Mission régionale d'autorité environnementale

**Avis délibéré de la Mission régionale  
d'autorité environnementale  
Hauts-de-France  
sur le projet de parc éolien  
de la société « Parc éolien de Lingham 2 »  
à Lingham (62)**

n°MRAe 2020-4879

*Localisation des éoliennes du projet  
(source : page 11 de l'étude de dangers).*

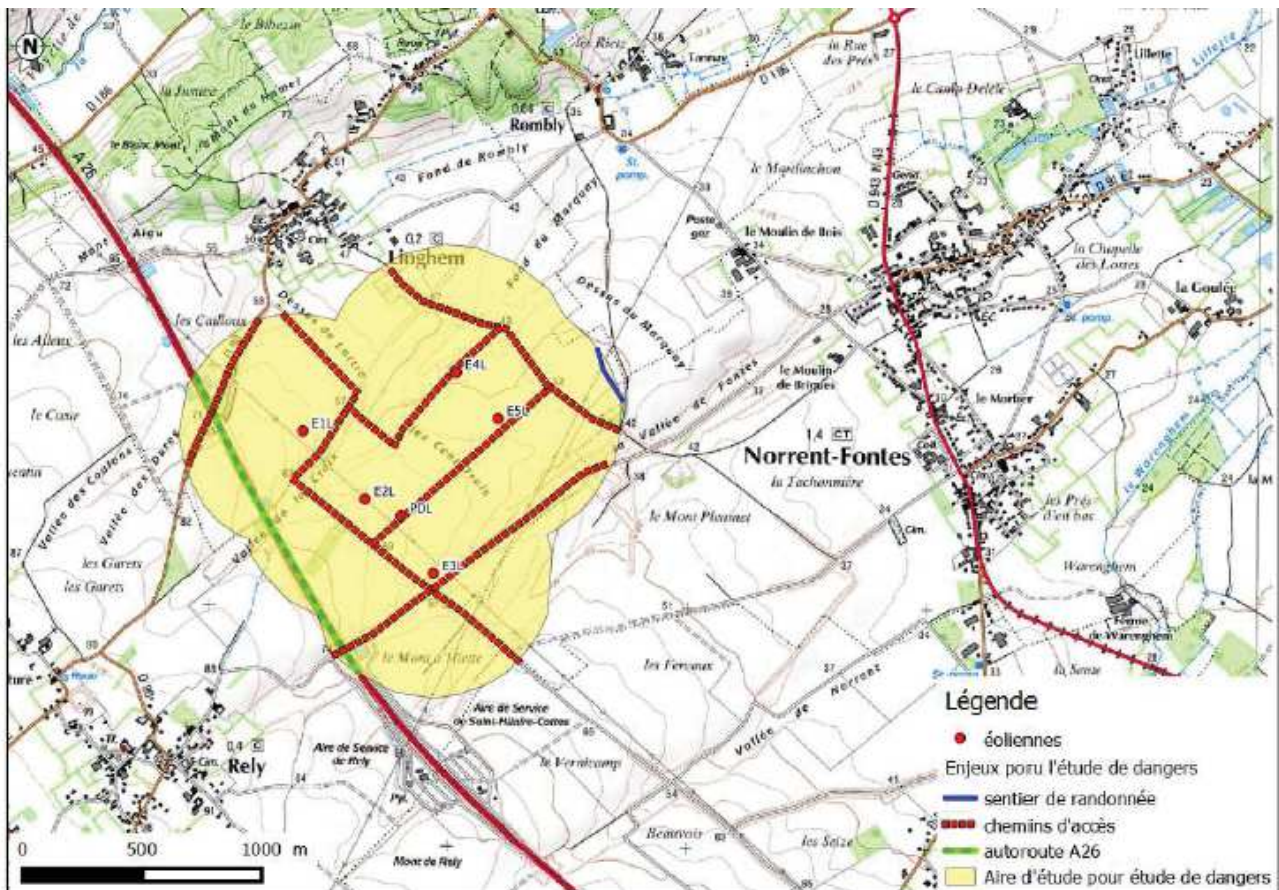
Or, les éoliennes E1L et E2L se trouvent à moins de 200 mètres (150 m et 132 m) d'une haie et d'un boisement. Il conviendrait d'au moins les déplacer à 200 mètres en bout de pale des haies et boisements et de tout lieu d'intérêt pour les chauves-souris, conformément aux recommandations du guide Eurobats<sup>5</sup>.

*L'autorité environnementale recommande de déplacer les éoliennes E1L et E2L à 200 mètres en bout de pale des haies et boisements et de tout lieu d'intérêt pour les chauves-souris.*

Carte de présentation du projet « Eoliennes du Mont d'Hiette » en vert  
(en jaune : le projet éolien de Lingham 2)  
(source : étude paysagère page 107)

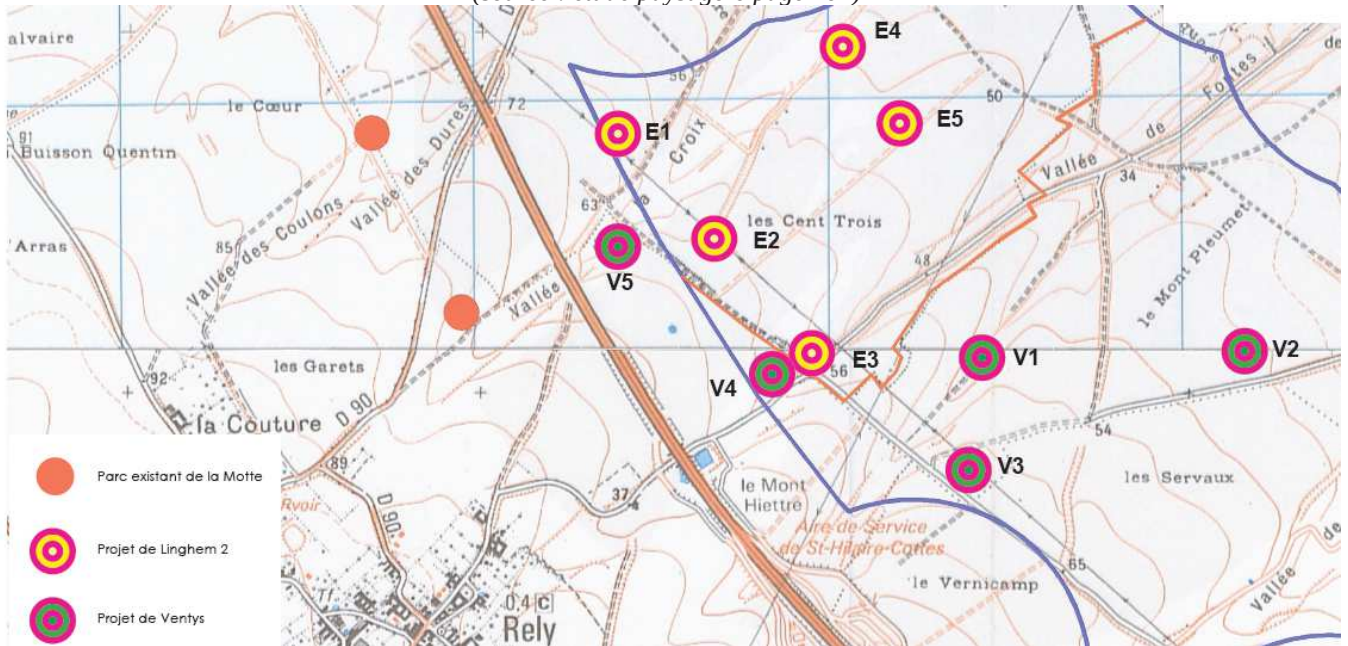
Lors du dépôt du projet de Linghem 2, un autre projet très proche faisait également l'objet d'un dépôt. Deux éoliennes de chacun des projets sont en concurrence directe. Il s'agit de E2 et E3 du projet de Linghem et de V4 et V5 du projet de Mont d'Hiette (page 107 de l'étude paysagère).

Deux compromis sont présentés dans l'étude paysagère, avec la suppression des éoliennes E3 et V5, ou des éoliennes E2 et V4. Selon le dossier, à la lecture des photomontages, aucun des deux compromis n'émerge par rapport à l'autre, et les deux variantes sont envisageables (page 128 de l'étude paysagère).

Par ailleurs, l'étude des variantes ne prend pas en compte le projet de parc éolien du Mont d'Hiette (page 153 de l'étude d'impact), alors que ces deux parcs formeront un ensemble pour lequel une harmonie et une minimisation des impacts doivent être recherchés. L'étude d'impact du projet de parc éolien du Mont d'Hiette évoque les impacts cumulés avec le présent projet sans mentionner l'éolienne E3L.

*L'autorité environnementale recommande de compléter la présentation des variantes en intégrant le projet de parc éolien du Mont d'Hiette, et de rechercher une harmonie entre les deux projets minimisant leur impact.*
